【二重疏洪道出口堰親水環境再造計畫】

整體計畫工作計畫書

申請執行機關：新北市政府

「全國水環境改善計畫」一府內初審意見回復表

生態關注區位圖

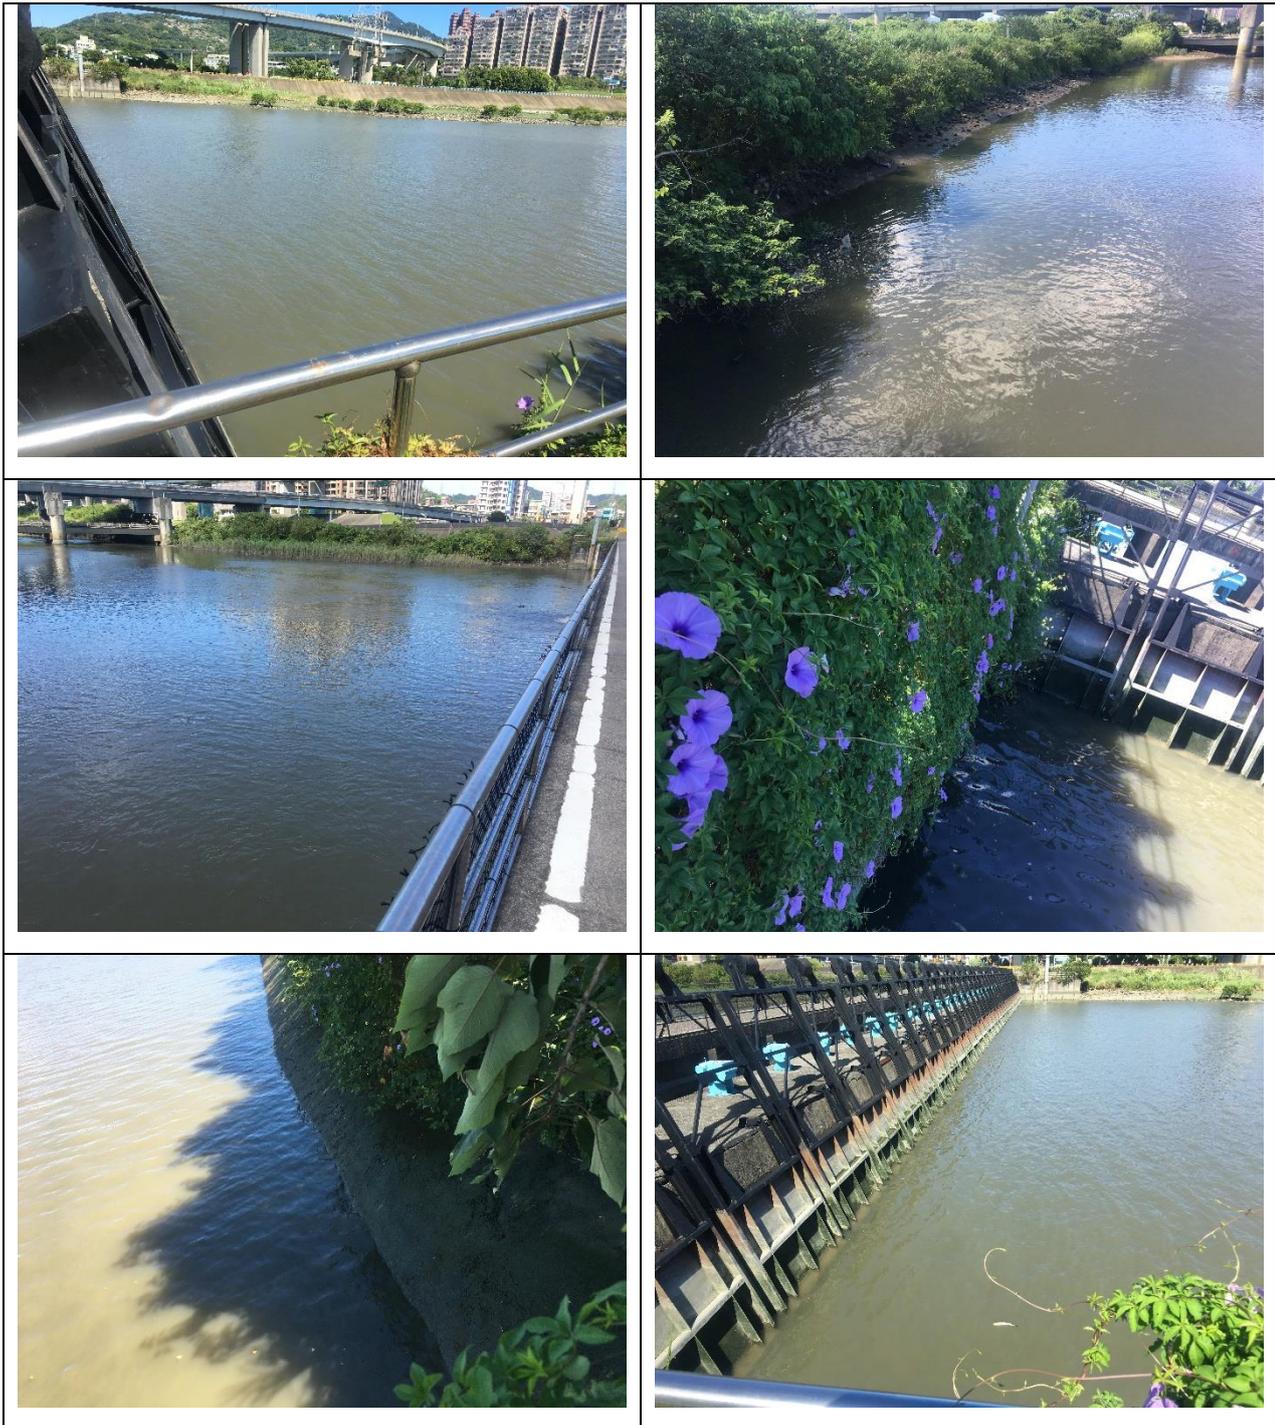
<p>規劃堰閘門拆除後對整體環境影響及因應作為，評估案刻正辦理中，具體措施將於審查會中邀請專家及 NGO 團體協助審查，相關說明已於 p10、p11 說明。</p>
<p>2. 有關生態檢核辦理情形內容引用資料似未針對計畫範圍相關請加強。</p>	<p>感謝委員建議，已針對計畫範圍補充生態關注區位圖於 p22。</p>
<p>第十河川局許副局長</p>	
<p>1. 二重疏洪道出口堰拆除後是否會回復要說清楚。</p>	<p>二重出口堰計畫朝向防潮閘拆除後不再重建方向進行</p>
<p>2. 二重疏洪道出口堰親水動線改善(設計費)分類案件之主要工作項目除出口堰閘門拆除，若無礙疏洪或禦潮或既有便道功能，尚屬可行外，惟其中涉及道路積水狀況改善、生態及休憩廊道再造等工項，茲因水利規劃試驗所及第十河川局現各針對二重疏洪道之相關減糙、排洪等功效予以檢討規劃中，爰建請俟上開規劃成果完成後再行提出或改以先行規劃方式研辦。</p>	<p>本案刻正辦理評估案，相關單位報告資料將隨時納入評估計畫更新修正。另後續規劃設計階段，亦會將相關計畫納入細部設計內考量。</p>
<p>賴炯賓委員</p>	
<p>2. 二重疏洪道拆除後受到潮汐影響的配套措施</p>	<p>已另案辦理「二重疏洪道出口堰閘門拆除之整體評估及策略研擬」，委託專業團隊審慎評估及規劃堰閘門拆除後對整體環境影響及因應作為，評估案刻正辦理中，具體措施將於審查會中邀請專家及 NGO 團體協助審查，相關說明已於 p10、p11 說明。</p>
